2023年3月

株式会社七星科学研究所
営業部

NR-20 アダプタシエル加工変更のご案内

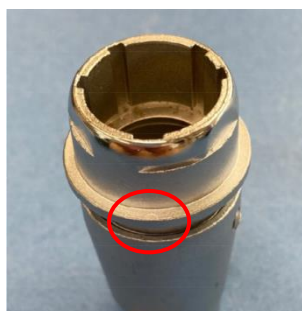
NR-20 アダプタシエルは NR-20 レセプタクルシエルのダイカスト素材を追加加工した共通部品になっております。

レセプタクルシエルにはアイマークの凹みが付いており、アダプタシエルではフランジの嵌合面側の表面を 0.4 mm 削り取り凹みを無くしておりましたが、この追加加工を廃止させていただきます。

フランジ面の厚み:1.9 mm→2.3 mmに変更

(変更前)

(変更後)

※図面および仕様に関する変更はございません。

従来品との互換性は有します。
